Informe Consolidado de Solicitud de Aclaraciones, Rectificaciones y/o Ampliaciones Complementario al Estudio de Impacto Ambiental del Proyecto "Plan de Reducción de Extracciones en el Salar de Atacama"

El presente Informe Consolidado de Solicitud de Aclaraciones, Rectificaciones o Ampliaciones al Estudio de Impacto Ambiental del proyecto **"Plan de Reducción de Extracciones en el Salar de Atacama"**, contiene las observaciones generadas en virtud de la revisión de la Adenda.

Figura 1: Imagen referencial.

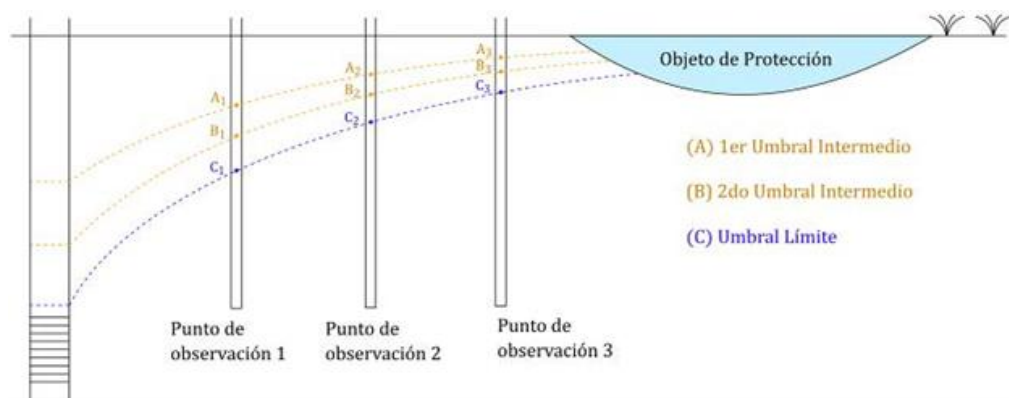
- a. Describir detalladamente los antecedentes utilizados para determinar la extensión y espesor de la arcilla subyacente a los cuerpos lagunares
 - b. Tal como se mencionó en la observación 10.7 del primer ICSARA, se reitera la solicitud de presentar un diagrama de sección transversal del acuífero que presente la información de niveles relevantes para la operación del PAT (similar a la figura que se muestra a continuación), así como también la situación actual. Se deberá indicar las cotas relevantes de las lagunas (espejo de agua, basamento, CNAL), así como también los umbrales definidos en los diferentes pozos de observación y sus cotas actuales.

- c. Presentar la evolución de la superficie del espejo de agua para la condición con Proyecto en los diferentes escenarios de activación del PAT (umbrales límites y de acción).
- d. Actualizar la definición de CNAL según un criterio conservador, ya sea mediante la cota media del basamento como se sugirió anteriormente u otro criterio propuesto por el Titular.

Ilustración 3: Pozos en entornos lagunares 2.

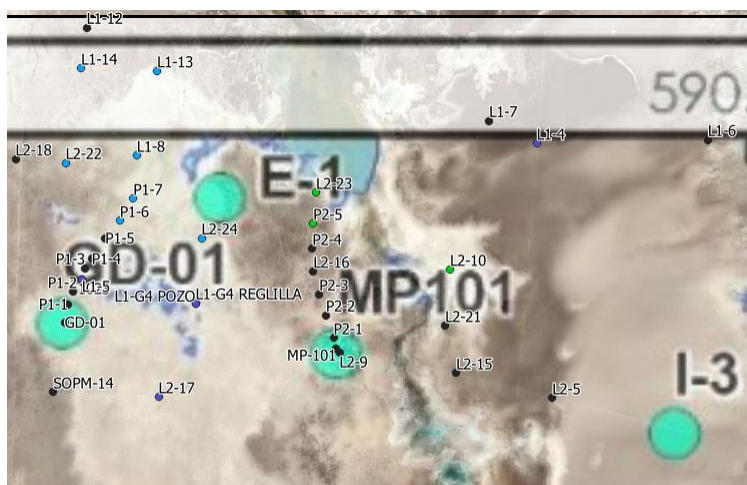
- a. Respuesta 10.23 i): (a) se solicita al Titular presentar la descripción estratigráfica de los pozos faltantes. Con la información presentada en apartado 10-9, donde no se evidencia presencia exclusiva de sedimentos finos, no se puede verificar la pertinencia de utilizar las conductividades hidráulicas de la tabla 6-15 del anexo 5.3 del EIA. (b) Se solicita al Titular especificar cómo fueron obtenidas aquellas conductividades, es decir, mediante pruebas de bombeo, ensayos de laboratorio, bibliografía u otro. (c) De ser necesario, se solicita al Titular ampliar los pozos utilizados para la descripción estratigráfica en consideración de la amplia cantidad de pozos en los entornos de las lagunas (ver las siguientes figuras). (d) según lo anterior, el Titular deberá actualizar los valores de conductividad utilizados de forma que representen la heterogeneidad de los tipos de suelo.

- b. Según el análisis anterior (literal a), se solicita actualizar el análisis de sensibilidad de Kv.
